BOLLETTINO - BULLETIN

MODELS: Lawnmower - Touch'n Mow AR53TBXM Plus cut

SUBJECT: Engine spacer ring - Engine fixing bolts - Blade hub spacer

TECNICO • TECHNICAL	●	GRUPPO • GROUP	5
RICAMBI • SPARE PARTS	●	NR • NO	29
INFORMAZIONI • INFORMATION		DATA • DATE	12-05

PREMODIFICA - OLD ASSY	POSTMODIFICA - NEW ASSY

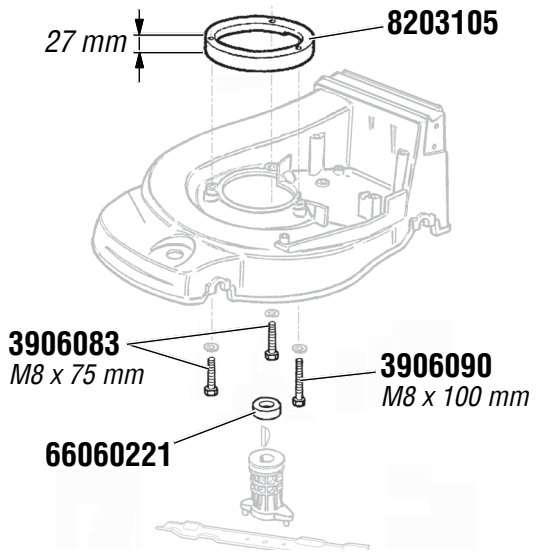
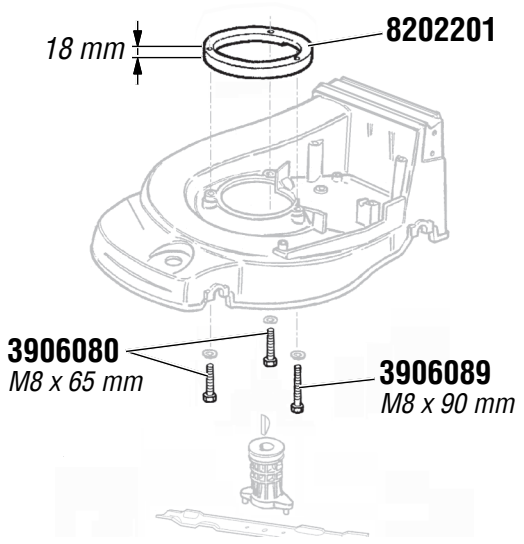
DESCRIZIONE: Miglioramento prodotto: variata l'altezza dell'anello distanziale carcassa/motore; sostituite le viti di fissaggio motore; eliminato il distanziale su mozzo portalama.

DESCRIPTIONS: Product improvement: change in height of deck/engine spacer ring; replacement of engine fixing bolts; deletion of blade hub spacer.

INTERCHANGEABILITY: Complete assembly yes.

PARTS AVAILABILITY: All old parts continue to be available as spares.

CUT-IN DATE: 29/03/05, serial nr.6165132644
